**PAPILDOMAS SUSITARIMAS  
PRIE 2022-09-06 RANGOS SUTARTIES NR. MS-297**

**PAPILDOMŲ DARBŲ AKTAS NR. 1**

Objekto pavadinimas: Pėsčiųjų, dviračių takų įrengimo Mažeikių miesto viaduko per geležinkelį prieigose, senamiesčio gatvėse statybos rangos darbai Respublikos g.

## Pakeitimas Nr. 1 (VN)

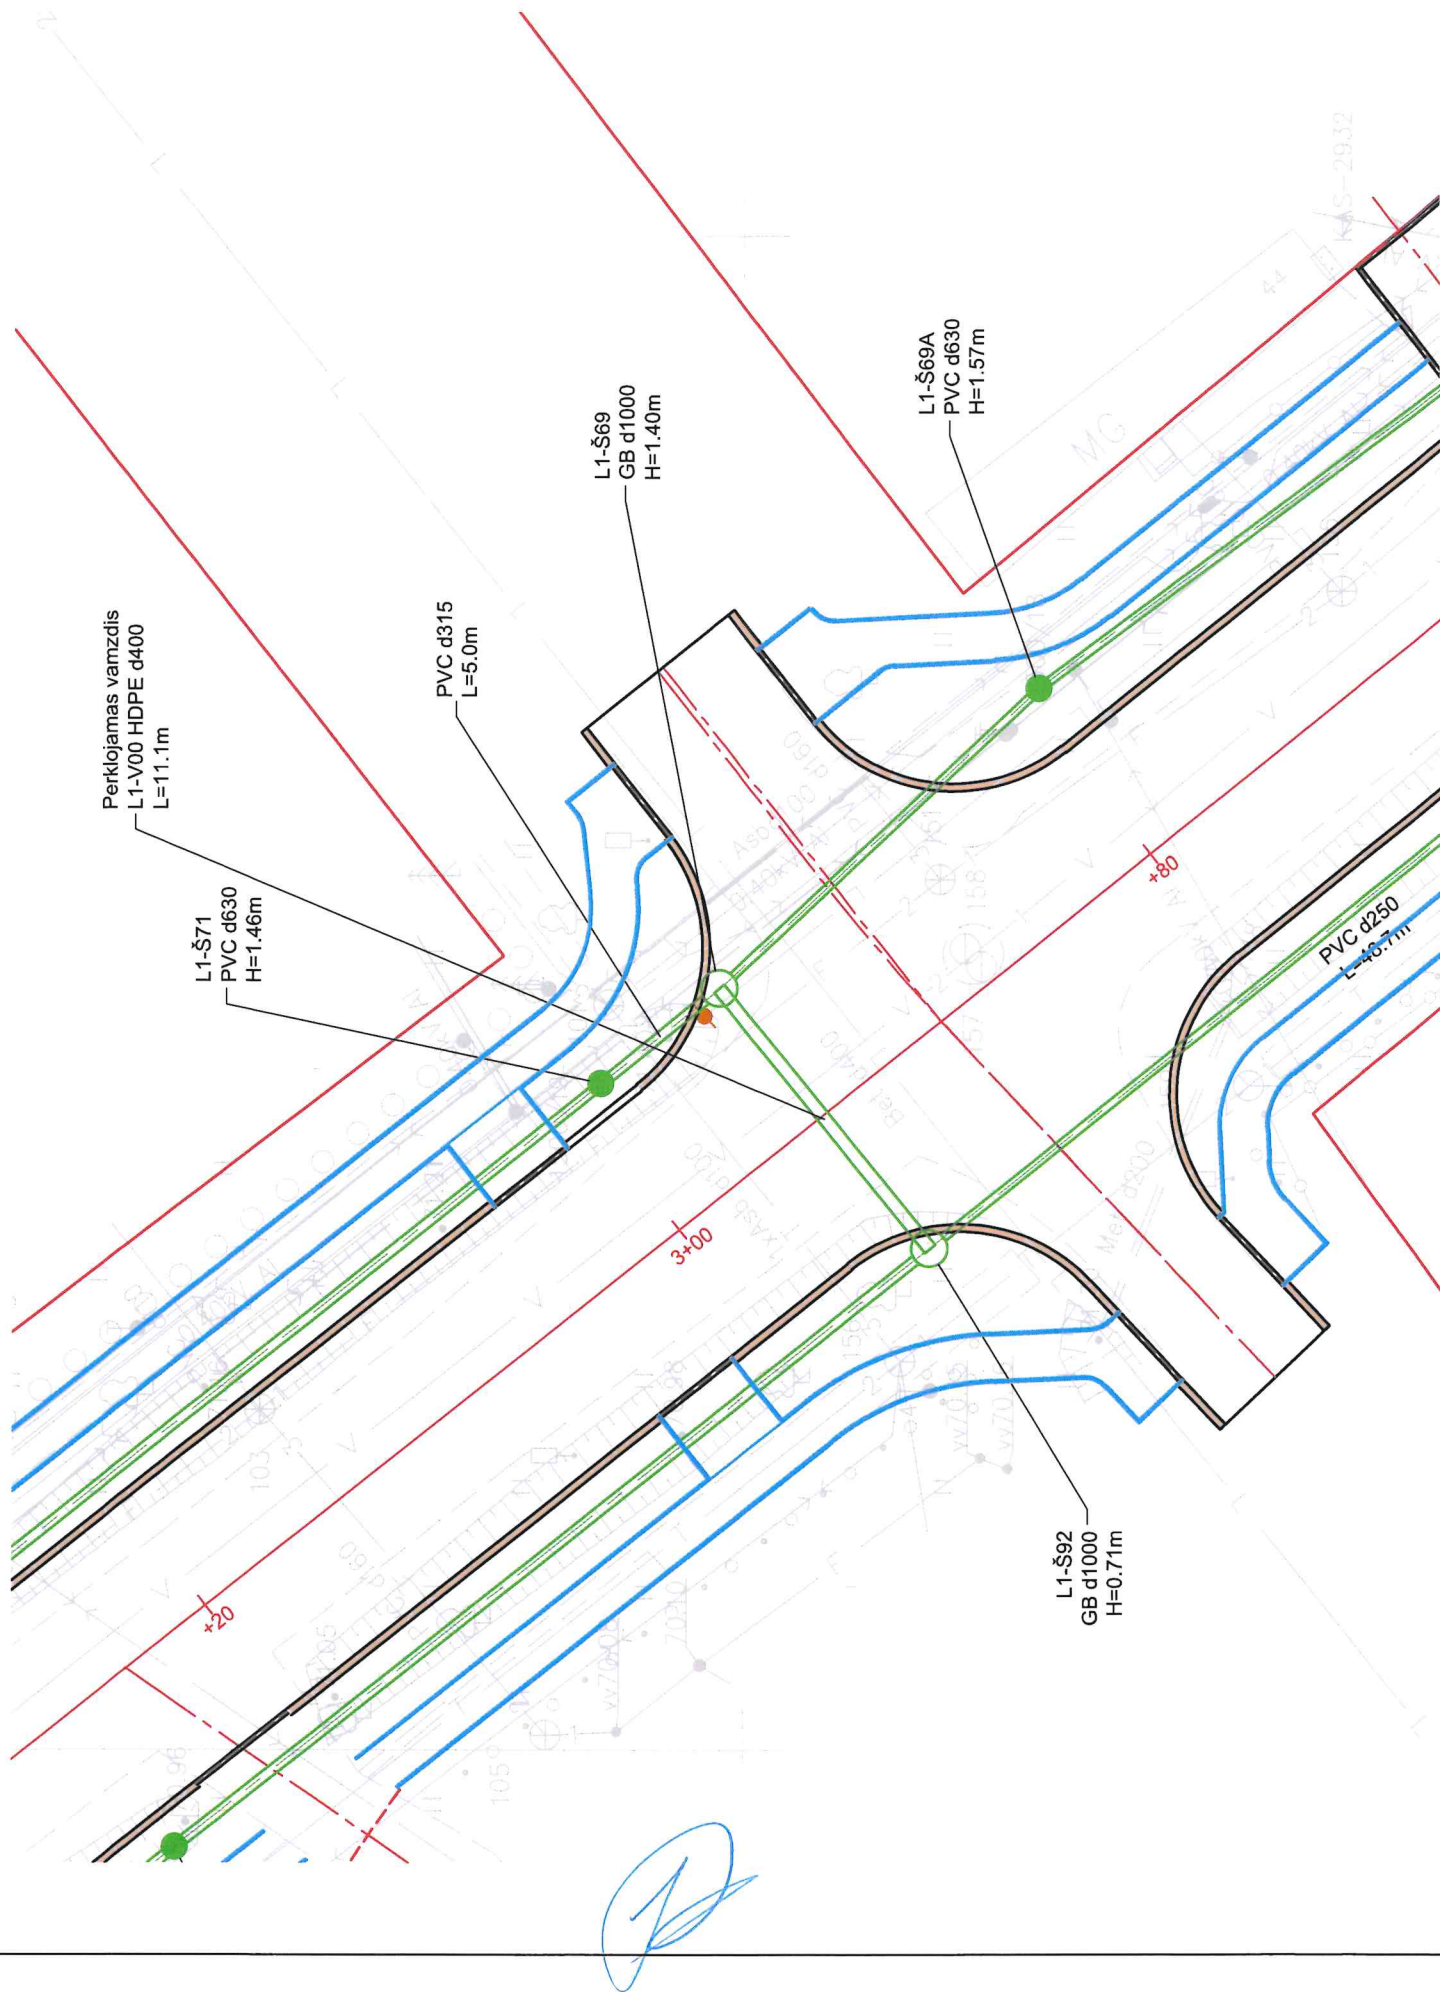
Atlikti pakeitimai:

1. Suprojektuotas paviršinio vandens nuleist
2. Suprojektuotas šulinys su kupolinėmis groi
2. Suprojektuotas šulinys L1-Š90B d630.
3. Pakoreguota griovio vieta Maironio g. kairė
4. Suprojektuotas griovys dešinėje Maironio g.

Lietaus nuotekų ir drenažo vamzdžių įrengimo schema M 1:50 (taikoma Respublikos g. Pk 0+62 - Pk 1+42, dešinė, kairė)

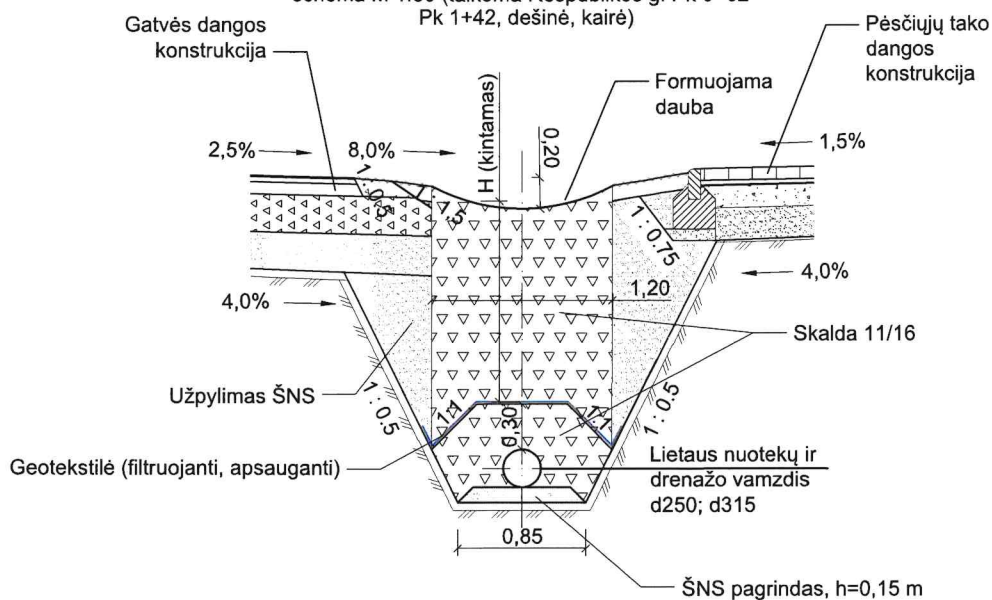
- Vietose, kur kaupsis lietaus vanduo, įrengti skaldelės 11/16 sluoksnį virš vamzdynų. Apžiūros metu nustatytos vietos: nuo Pk 0+60 iki Pk 1+50, kairė; nuo Pk 0+60 iki Pk 1+50, dešinė; Pk 2+80 ties A. Baranausko g., kairė; Pk 2+80 ties A. Baranausko g., dešinė; Pk 5+10 ties Židikų g., kairė; Pk 5+10 ties Židikų g., dešinė; Pk 6+30 ties Žemaitės g., kairė; Pk 6+30 ties Žemaitės g., dešinė.
- Žemiausiose vietose įrengti PVC šulinius d425 su kupolinėmis grotelėmis. Apžiūros metu nustatytos vietos: Pk 0+90, dešinė(pajungiama į naujai rengiamą papildomą g/b 1000 šulinį); Pk 0+70, kairė (pajungiama į esamą šulinį).
- Ties nuovaža į sklypą Respublikos g. 32 įrengti lataką su grotelėmis, pajungiant į esamą lietaus nuotekų šulinį
